平成 24 年 2 月 13 日
四国電力株式会社

第 7 回高経年化技術評価に関する意見聴取会

四国電力（株）伊方 2 号炉についての委員コメントに対する回答

第 7 回高経年化技術評価に関する意見聴取会
四国電力（株）伊方 2 号炉についての委員コメントに対する回答リスト
（第 6 回までの高経年化技術評価に関する意見聴取会）

図1 当評価で考慮する応力（イメージ）

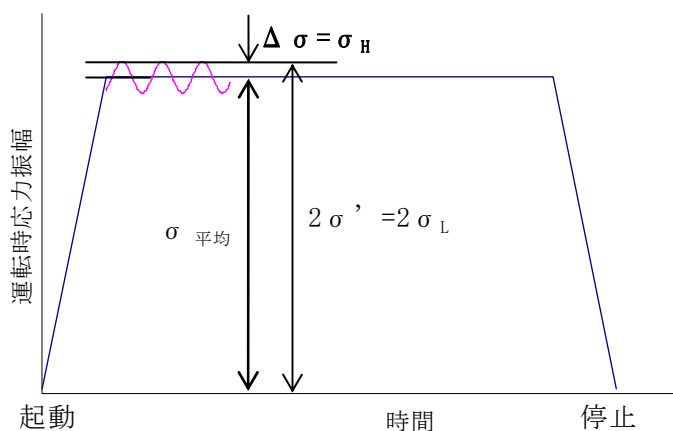
質問 事項	第7回高経年化技術評価に関する意見聴取会 伊方2号炉についての委員コメントに対する回答 ② ターボポンプの高サイクル疲労と低サイクル疲労の重畳について、弾性解析なのか弾塑性解析なのか示されていないので、詳細な検討内容を示して欲しい。 評価に使用した疲労曲線は実力ベースなのか、設計に余裕を見込んだ設計値なのか明らかにして欲しい。 単純な軸以外に3次元的形状のインペラは、どのように評価しているのか示して欲しい。
四電 回答	ECCSのターボ機械類としては、余熱除去ポンプ等のターボポンプがありますが、これらの主軸について、起動・停止時に生じる荷重による低サイクル疲労と運転中の変動応力による高サイクル疲労の重畳について評価しました。 その結果、低サイクル疲労、高サイクル疲労とも発生する応力振幅は、材料の疲労強度に対して十分小さく、問題ないことを確認しています。（「別紙」（表1）を参照） なお、起動・停止時に主軸に生じる応力としては、軸方向スラスト荷重による引張応力、軸トルクによるせん断応力、ラジアル荷重および自重による曲げ応力を考慮しています。また、対象とするターボポンプの場合、いずれも主軸に円盤状の羽根車が焼きばめ等により取り付けられていることから、起動・停止時に主軸に遠心力が発生することはありません。 ○ターボポンプの高サイクル疲労と低サイクル疲労の重畳に関して、詳細な検討内容を「別紙」に示します。 なお、「別紙」に示す評価は、一般的な強度計算に基づくものです。 また、評価に用いた疲労曲線は、疲労試験データに基づき表面粗さ等を考慮したものです。 ○インペラの形状については、水力効率を考慮し設計しており、また、インペラの羽根出口の先端寸法は形状変化をゆるやかにするとともに、十分な強度を有するものにしています。 また、伊方2号炉では、ポンプの分解点検時に、インペラについても浸透探傷検査を実施しており、有意な欠陥がないことを確認しています。 別紙：ポンプ主軸の低サイクル疲労と高サイクル疲労の重畳評価について

当評価で考慮する応力のイメージを図1に示します。

低サイクルについては、起動～停止をひとつのサイクルとし、起動前の状態から運転時にポンプ主軸に発生する応力振幅を低サイクル時の発生応力 σ_L として評価します。

また、高サイクルについては、運転中のポンプ主軸に発生する応力の変動成分のサイクルをひとつのサイクルとし、その応力振幅を高サイクル時の発生応力 σ_H として評価します。

図2(1/2) 主給水系統配管 (B系統) の減肉耐震評価に用いた床応答曲線 (X方向)

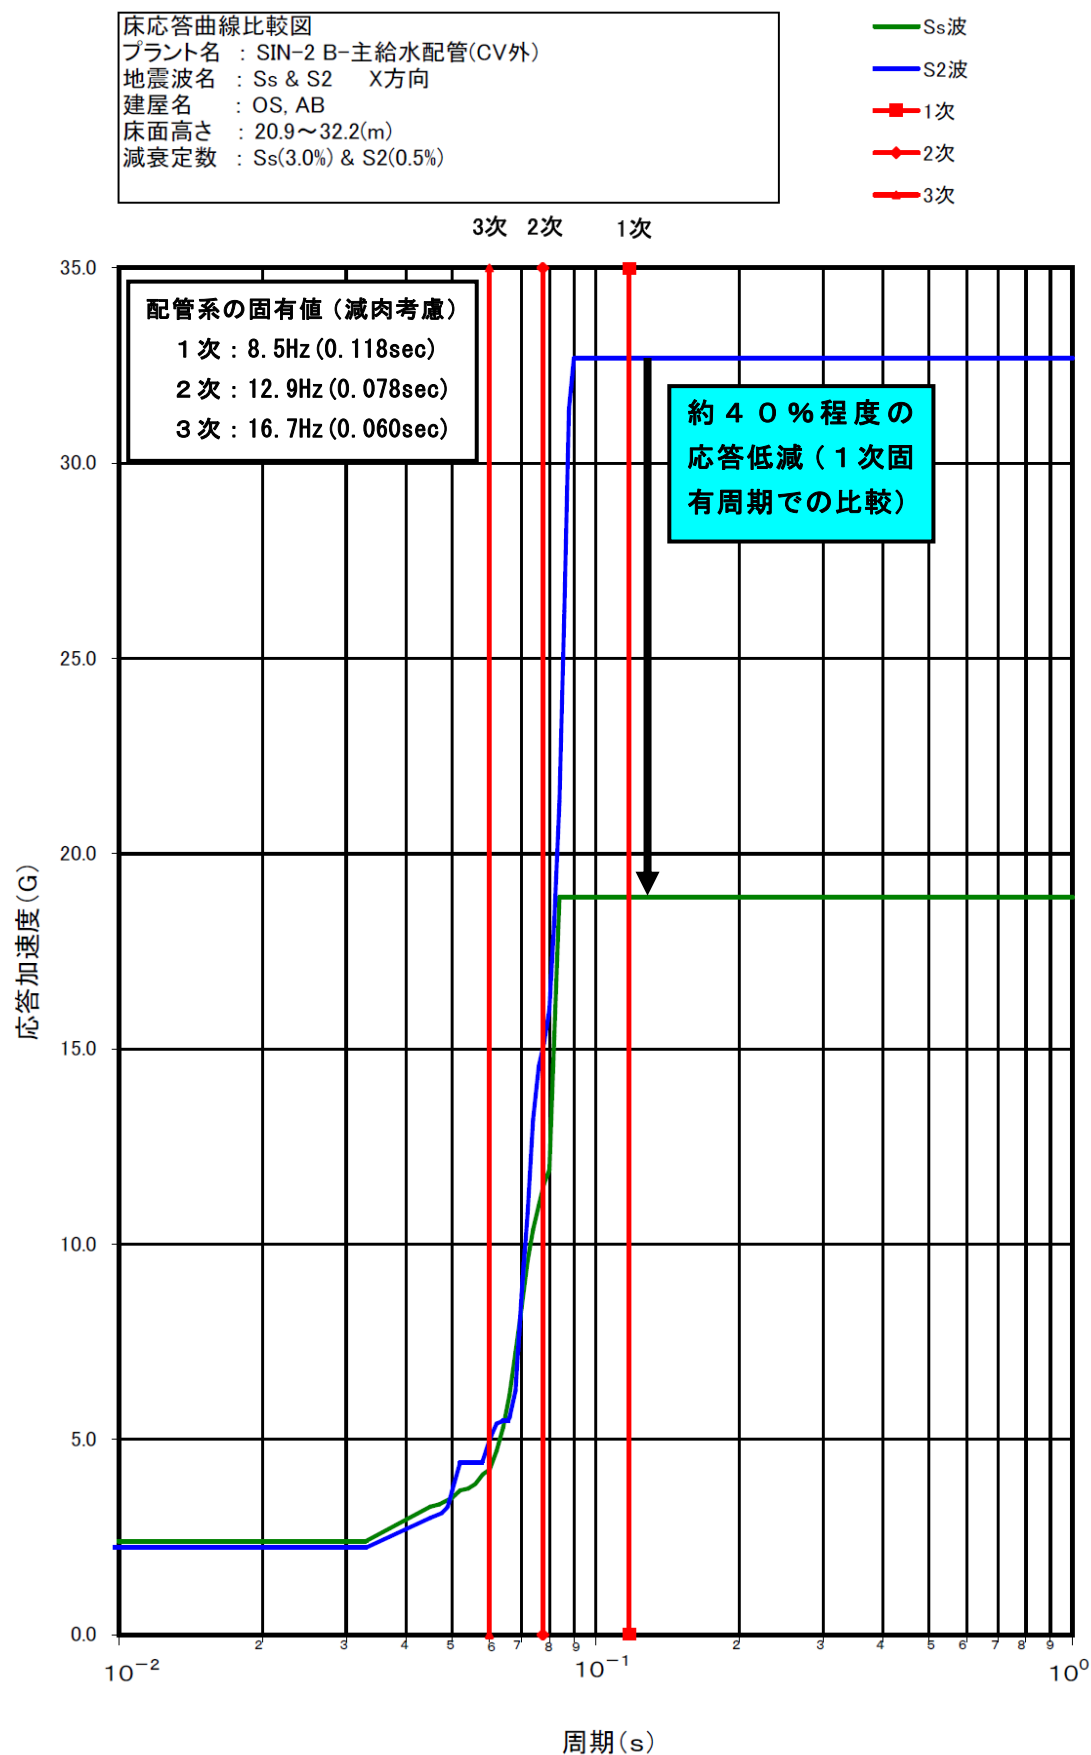
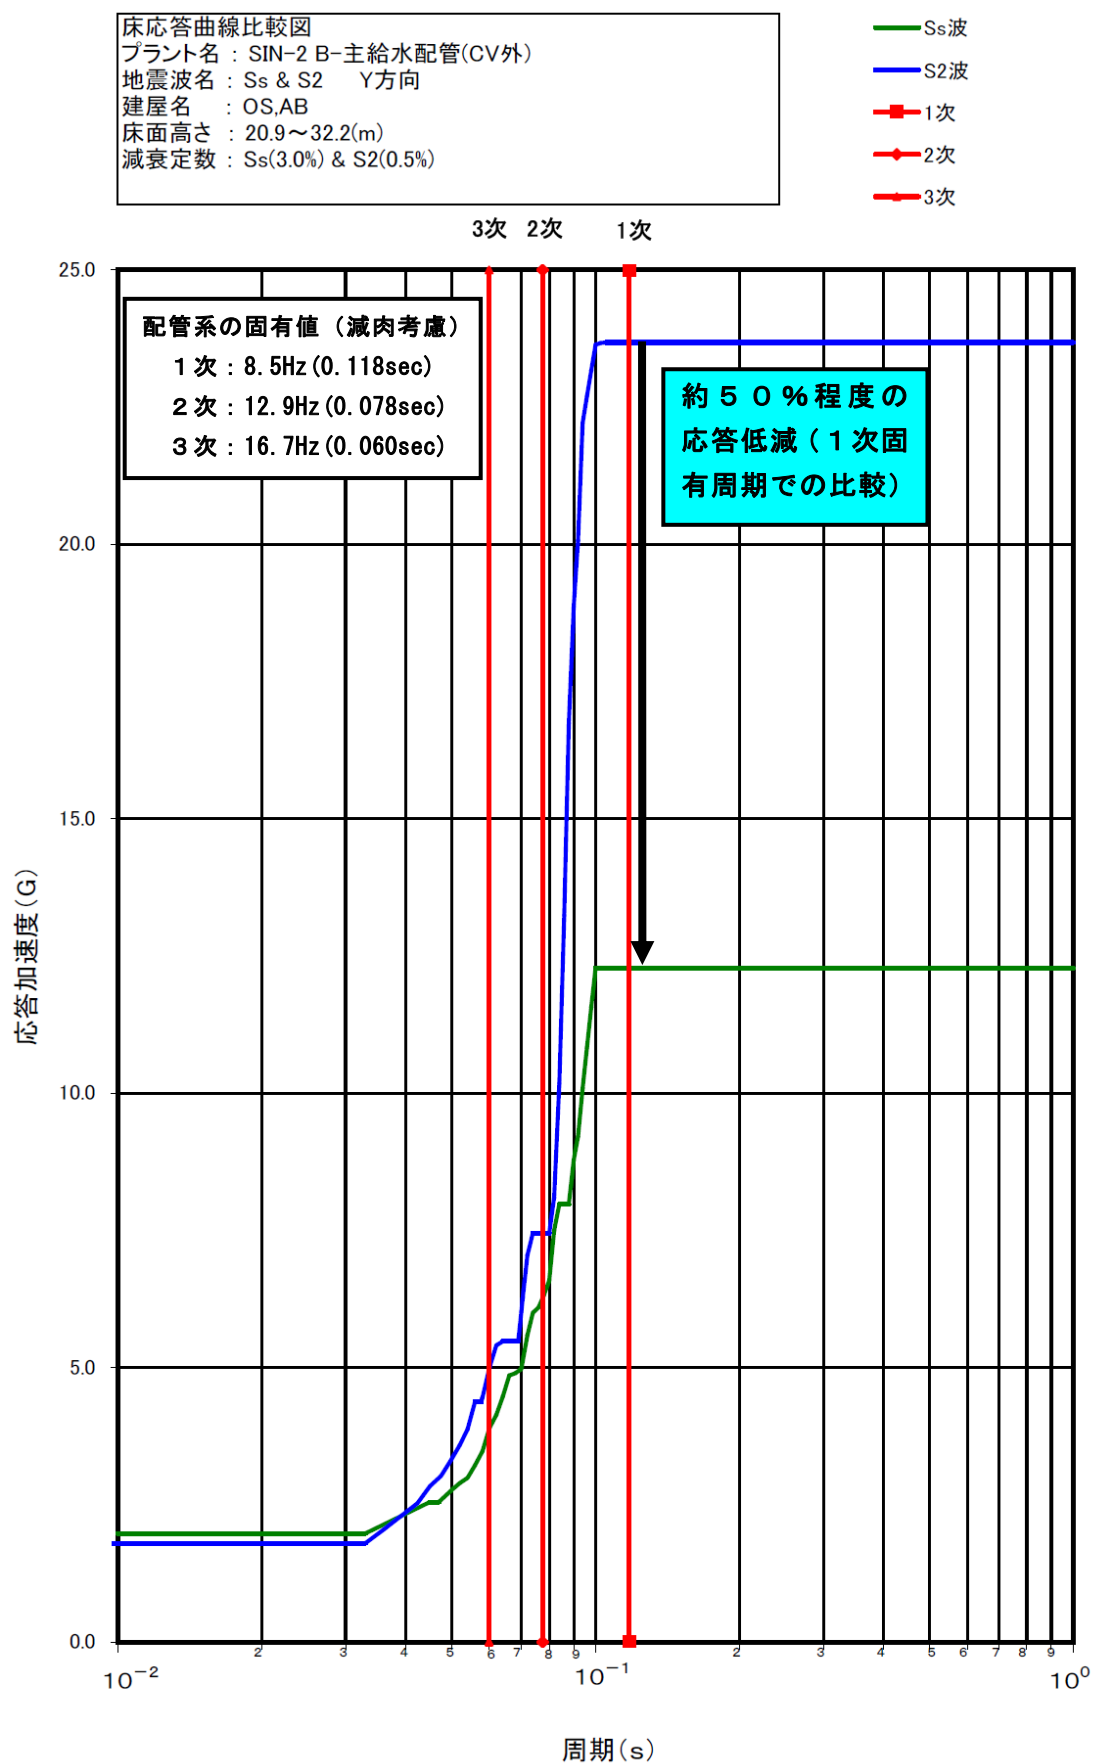
質問事項	第7回高経年化技術評価に関する意見聴取会 伊方2号炉についての委員コメントに対する回答 ③ 第6回意見聴取会 資料5 3/11頁の表2の確認結果で、S1による評価のみとなっているが、弾性範囲を超えるものとして、S2、Ssによる評価結果はどうなるのか。										
四電回答	第6回高経年化技術評価に関する意見聴取会（H24.2.7）「資料5 四国電力伊方2号炉についての委員コメントに対する回答」③に対する委員コメントのうち、現行評価（PLM耐震安全性評価）で耐震裕度が最も厳しかった評価断面（節点809）を含む配管要素に対して、「限界曲げ荷重評価基準」を適用した場合の限界曲げ荷重※（S1地震時荷重×3.95倍）と弾性範囲を超える状態を許容するS2及びSs地震時の荷重（いずれも1次応力算出時）を比較した結果を以下に示します。 ※：評価部位全体が降伏状態に至る荷重 評価断面（節点809）の評価に用いた地震荷重の確認結果

表1より、地震時の1次応力はS₂地震時＞S_s地震時であるが、その理由を考察する。

配管系の地震応答解析（スペクトルモーダル解析）に用いた床応答曲線を「図2」に示す。

現行評価（PLM耐震安全性評価：S₁、S₂地震）における当該配管系の地震応答解析では、「原子力発電所耐震設計技術指針（JEAG4601-1991）」に基づき、建屋1次固有周期制限を考慮した設計用減衰定数（下限値：0.5%）を適用している。

一方、当該配管系のS_s地震に対する地震応答解析では、「原子力発電所耐震設計技術規程（JEAC4601-2008）」に基づき、建屋1次固有周期制限の合理化及びJEAC4601-2008で規定する設計用減衰定数（3.0%）を適用可能であり、S₂地震時に比較して、1次固有周期に対応する応答加速度が低減（約40～50%程度）されるため、地震時の1次応力も約30%程度低減されている。

したがって、今回のケースについては、配管系の地震応答解析に適用する設計用減衰定数の合理化効果により応答加速度が低減され、評価結果の差異に現れたものと考える。
